Comune di  
**SAN GIORGIO DI PIANO**

**VARIANTE AL RUE 3/2014**  
IN ADEGUAMENTO ALLA VARIANTE AL PSC N. 1/2014  
ED ALTRI ARGOMENTI

## VARIANTE AL RUE n. 3/2014

### MODIFICHE IN ADEGUAMENTO ALLA LA VARIANTE AL PSC n. 1/2014 ED ALTRI ARGOMENTI

VARIANTE AL RUE 3-2014 - VARIANTE 2 - stralcio TAV 1 p.17, scala 1:5000

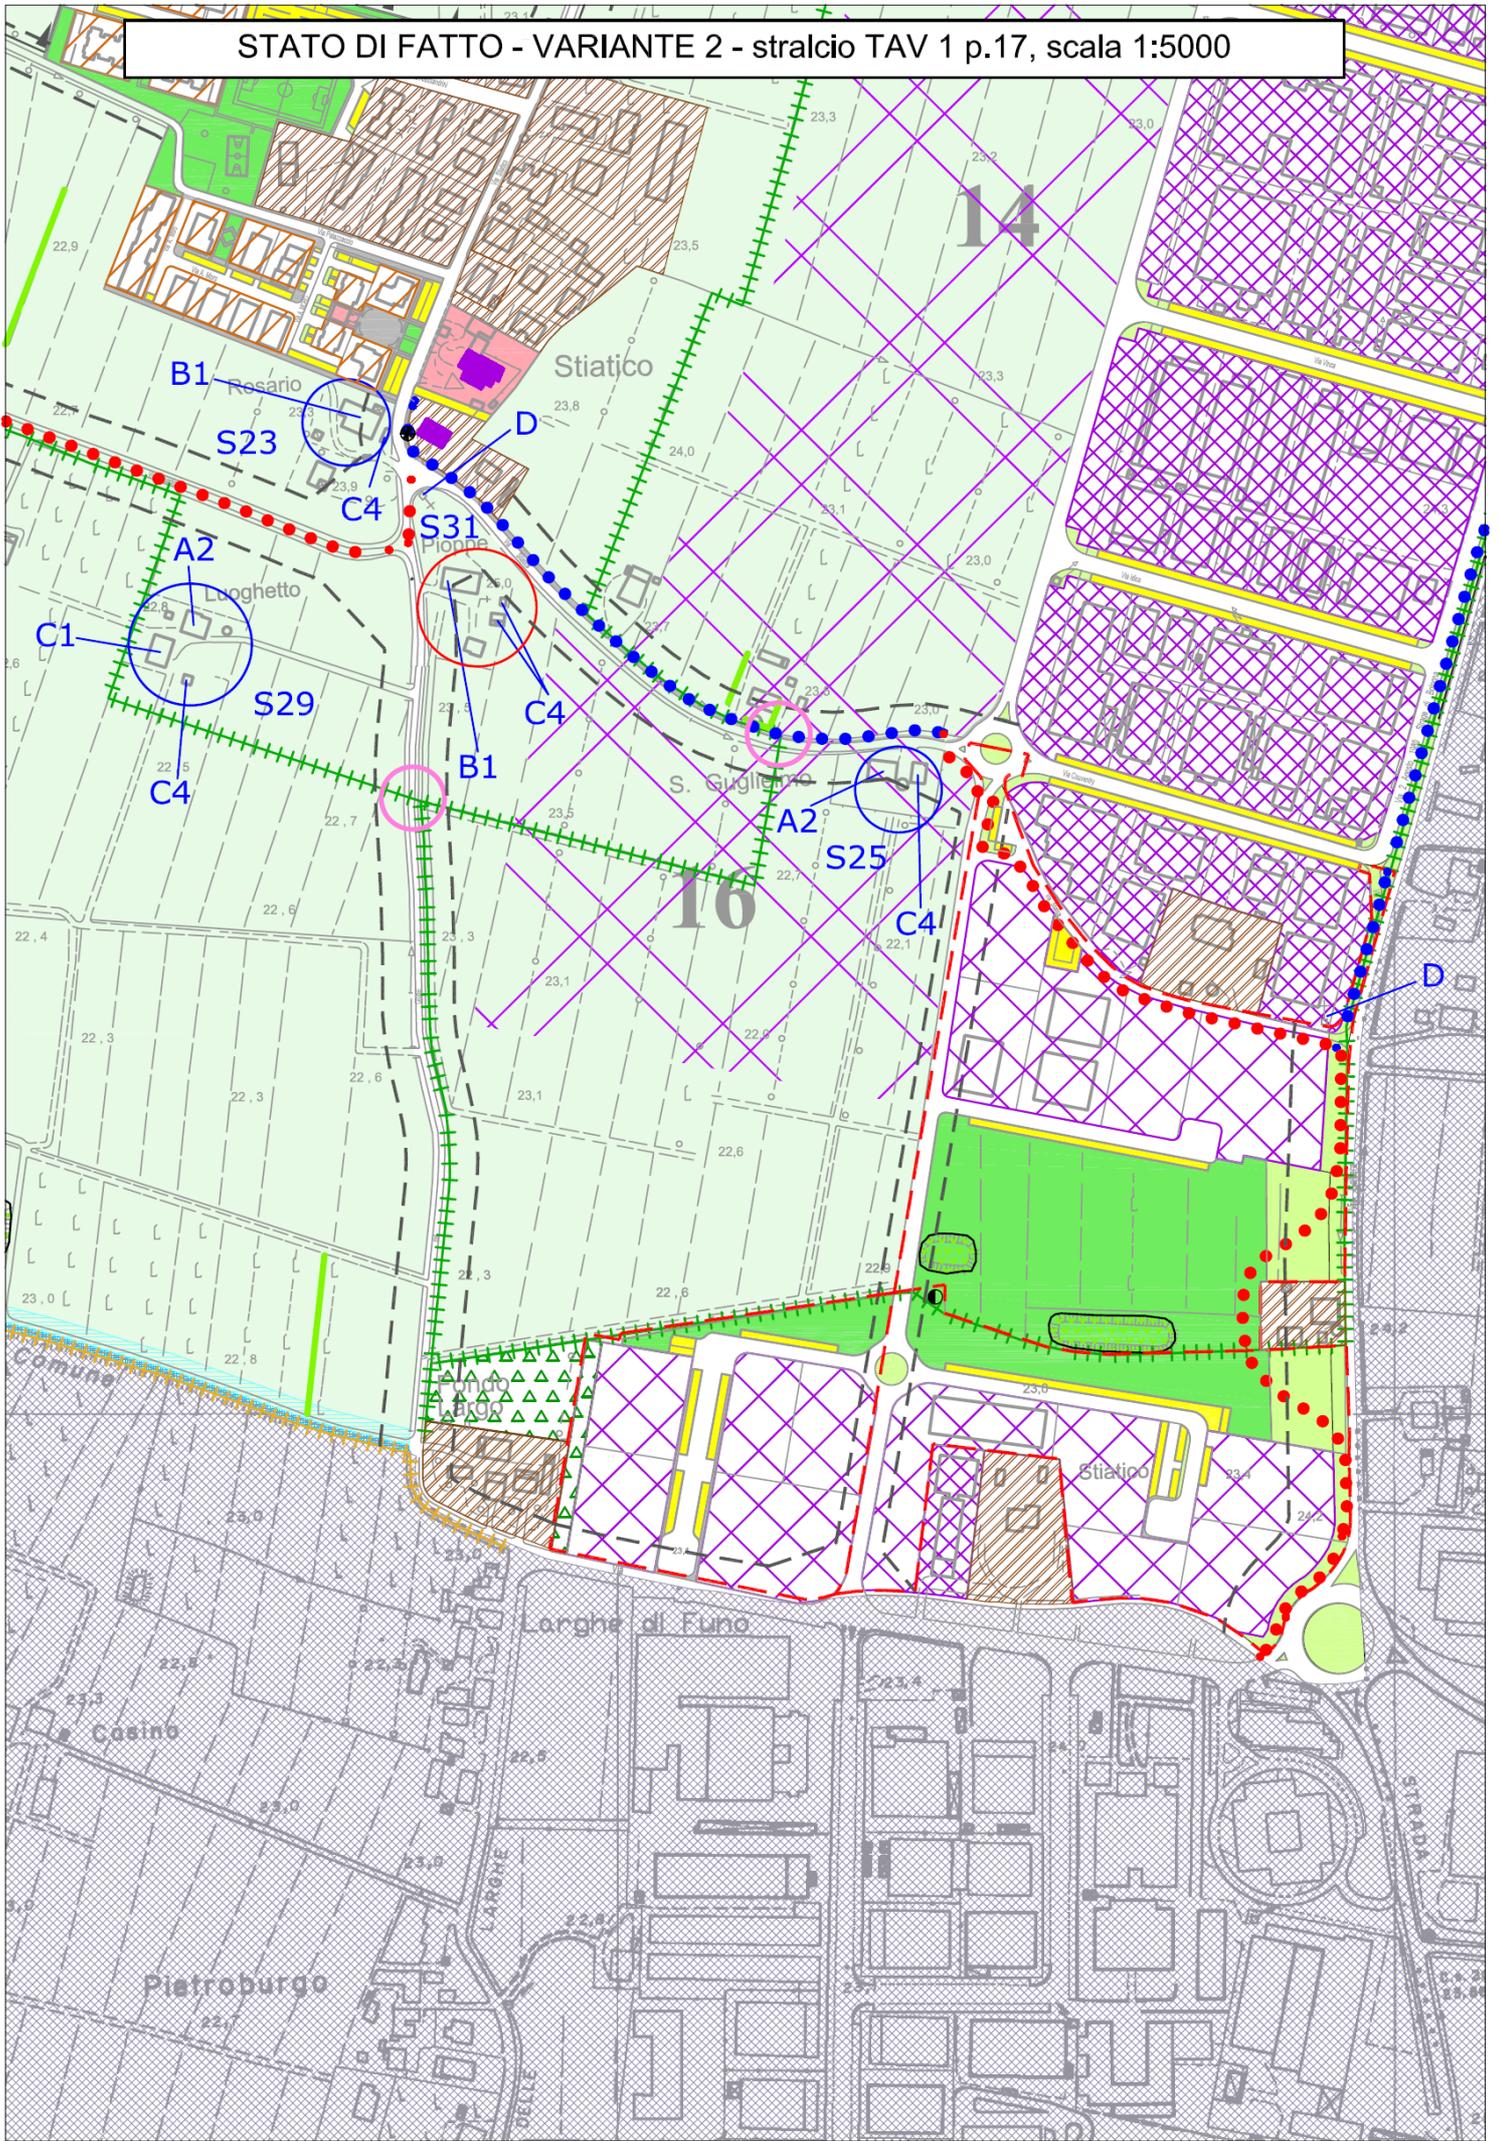
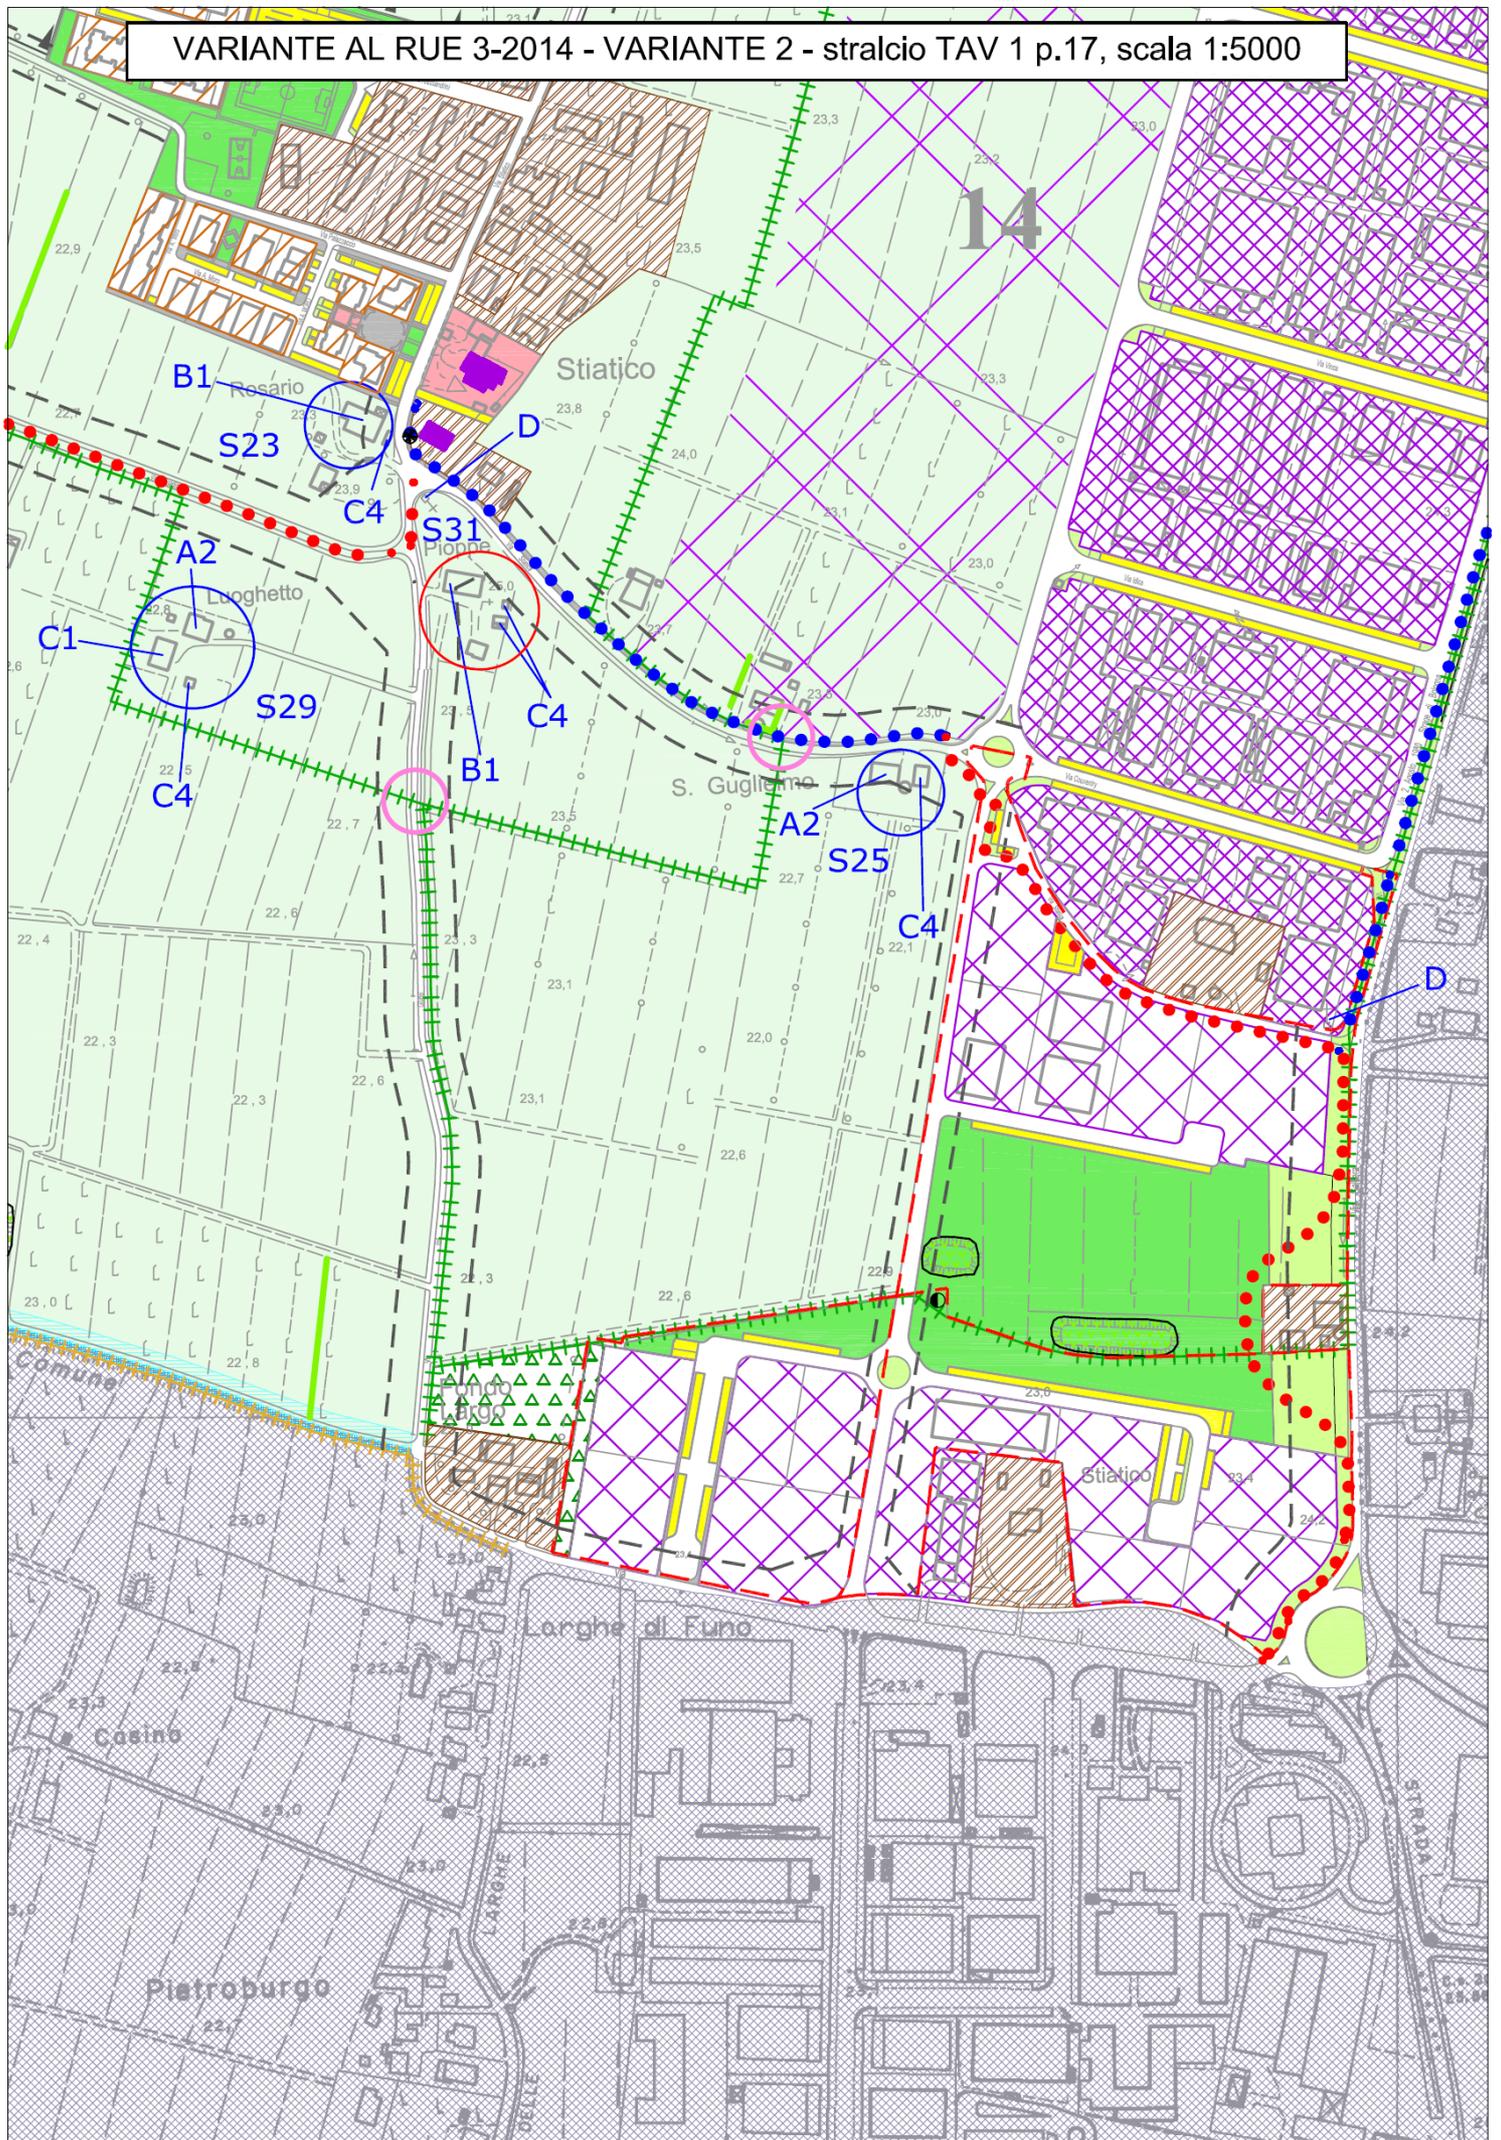
**Per quanto riguarda alla Seconda Variante in adeguamento del PSC** il RUE recepisce in cartografia la eliminazione dell'Ambito Produttivo Sovracomunale ASP-AN n. 16, ubicato a sud di via Stiatico. Tali Ambiti non presentano aspetti normativi nel RUE.
